改善箇所説明図②

改善前	改善後

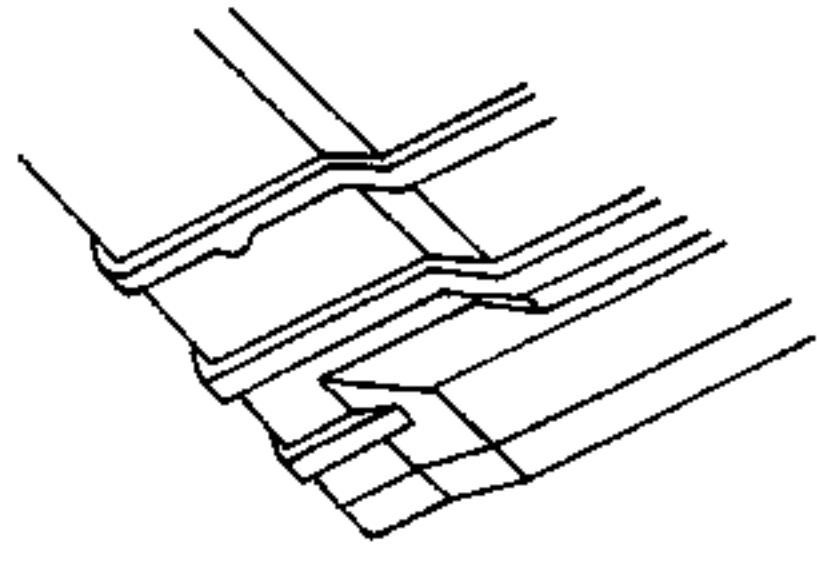
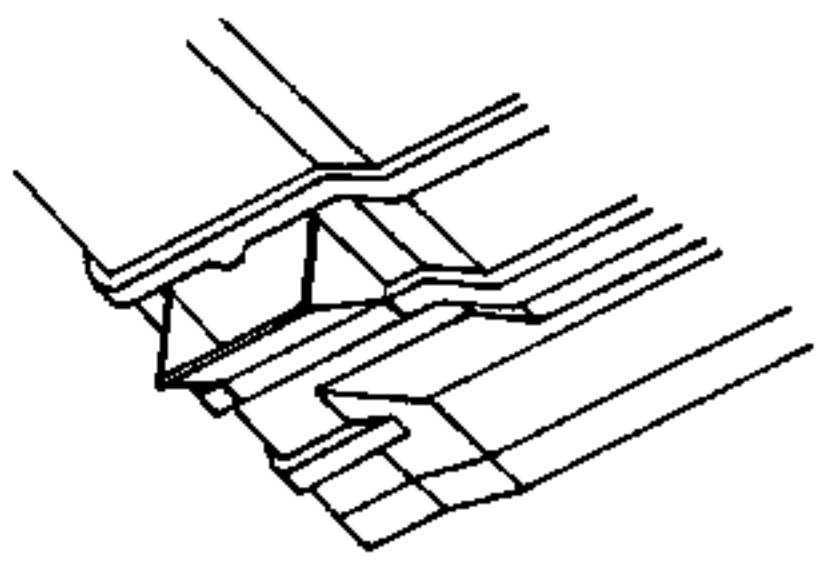
手動変速機への導風が不十分のため、変速機内のオイルが高温となり、変速機内にある後退灯スイッチの接点部が化学変化により摩耗が進行し、接触が不良となって後退灯が点灯しなくなる、または、導電性の化合物が堆積して電気回路が短絡し、後退灯、計器及び警告灯が作動しなくなるおそれがある。

全車両、当該スイッチを対策品と交換する。また、導風口が付いていないアンダーカバー搭載車は、併せて導風口付アンダーカバーと交換する。

識別：黄色のペイントを後退灯スイッチ本体後面に塗布する。
